OGGETTO: Osservazioni e memoria tecnica partecipativa ai sensi degli artt. 9 e 10 L. 241/1990 – Conferenza dei Servizi decisoria – Progetto definitivo "Verde attrezzato, Piazza Pubblica e autorimessa in Piazza della Libertà" – Monterotondo (RM). Richiesta di espressione di nuovo parere paesaggistico e segnalazione di violazioni normative.

le seguenti osservazioni e memorie tecniche in merito al progetto definitivo del Parcheggio interrato in Piazza della Libertà – Monterotondo (RM).

L'analisi del progetto definitivo VAR10 (ottobre 2025), acquisito dalle scriventi Associazioni mediante accesso agli atti (prot. 49604 del 03/09/2025 e prot. 70982 del 11/12/2025), rivela una difformità sostanziale rispetto alla prescrizione SABAP:

Fig. 2: proposta di sistemazione a verde di piazza della Libertà

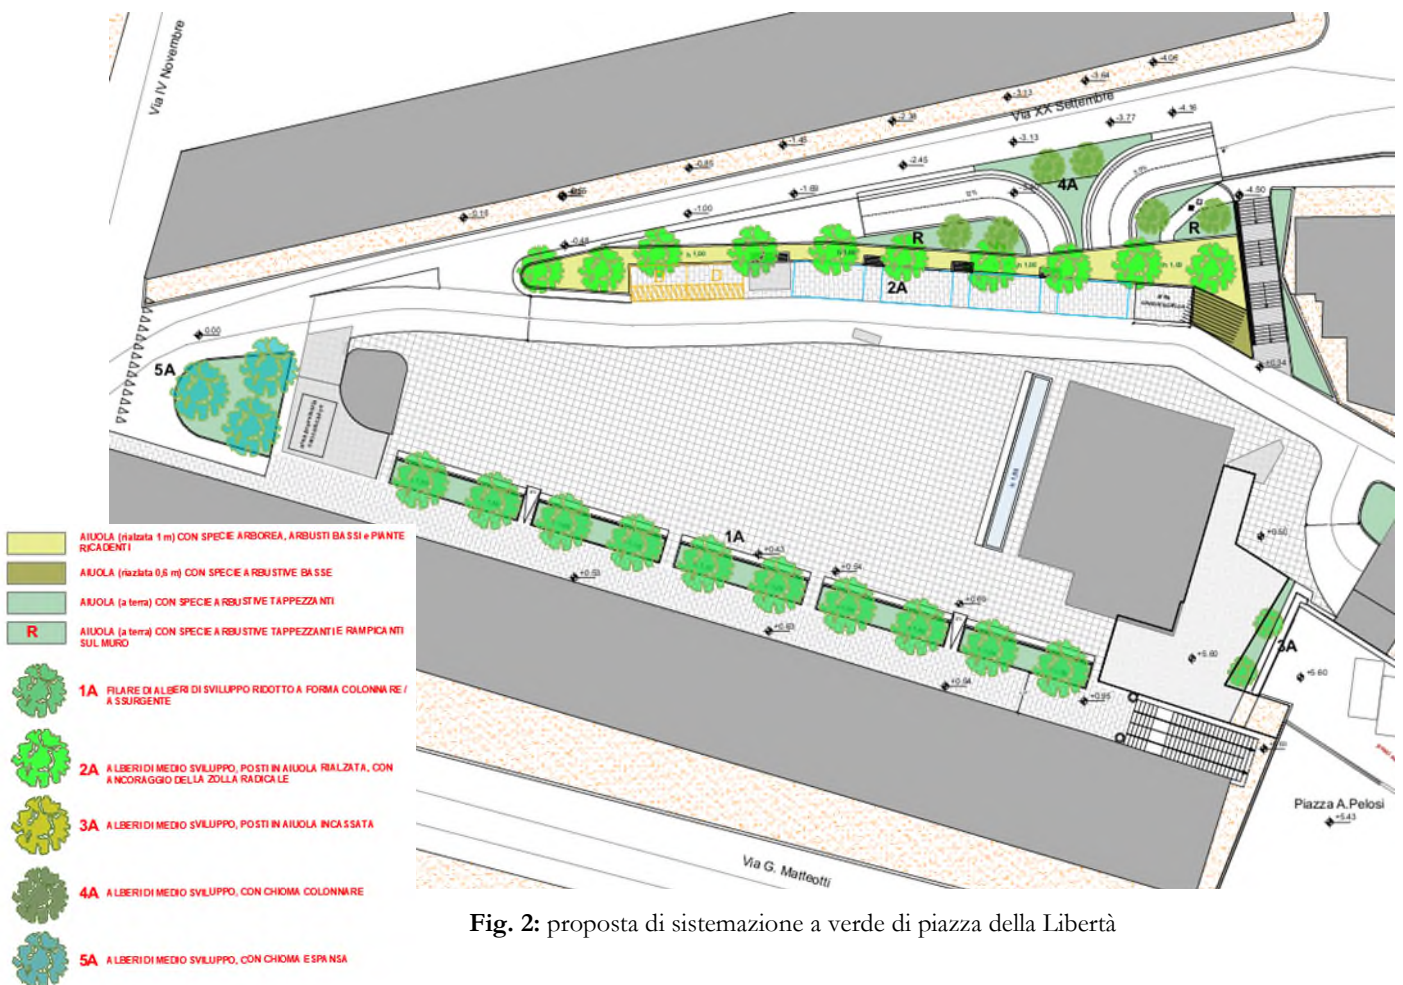
In sintesi: il 71% delle nuove alberature (20 su 28 posizionate nell'area centrale della piazza) viene collocato su solaio, in condizioni radicalmente diverse da quelle prescritte dalla SABAP. Ciò configura una diretta e documentabile **violazione della prescrizione contenuta nel parere paesaggistico del 2020**, che il Comune non avrebbe potuto ignorare nella fase di valutazione delle migliorie al progetto definitivo (Delibera CC n. 27/2024).

Le specie indicate per le Tipologie 1A e 2A – che rappresentano la maggioranza delle 22 alberature su solaio – sono **Pyrus calleryana "Chanticleer"**, **Acer rubrum "Scanlon"**, **Carpinus betulus "Fastigiata"**, **Crataegus monogyna "Stricta"**, **Cercis siliquastrum**, **Olea europea**, **Fraxinus ornus**, **Malus da fiore**. Queste specie, già scelte per il loro «sviluppo ridotto» (GE.040 pag. 3), in condizioni di substrato ottimale raggiungono 8–12 m di altezza e 4–8 m di larghezza della chioma. In vasche con substrato di 1,00–1,65 m, studi arboricoli internazionali (Craul, 1992; Costello & Jones, 2003; Brunner & Godbold, 2007) documentano che gli alberi in contenitori con substrato inferiore a 1,5 m raggiungono il **30–50% del loro potenziale in condizioni ottimali**, con aspettativa di vita di 15–25 anni invece di 80–150 anni. Nelle condizioni di questo progetto, si stima realisticamente:

- Tipologia 1A e 2A (columnar/ridotto in vasca 1,00–1,65 m): altezza attesa a maturità 3–5 m, chioma 2–3 m, aspettativa di vita 15–20 anni.
- Tipologia 3A (vasca incassata lato est, unica più grande): altezza attesa 5–7 m, chioma 3–5 m, aspettativa di vita 20–30 anni.
- Alberature esistenti rimosse (Tigli, Platani, Olmi, Robinie): altezza stimata 12–25 m, chioma 8–20 m, età stimata 30–80 anni, aspettativa di vita residua 50–200 anni in assenza di intervento.

2. **Verificare e sancire la non conformità** del progetto definitivo alla prescrizione del 2020 relativa alle alberature, disponendo che il progetto venga modificato per prevedere l'impianto di alberi in piena terra nei tratti di piazza esterni alla soletta del parcheggio, come originariamente prescritto.
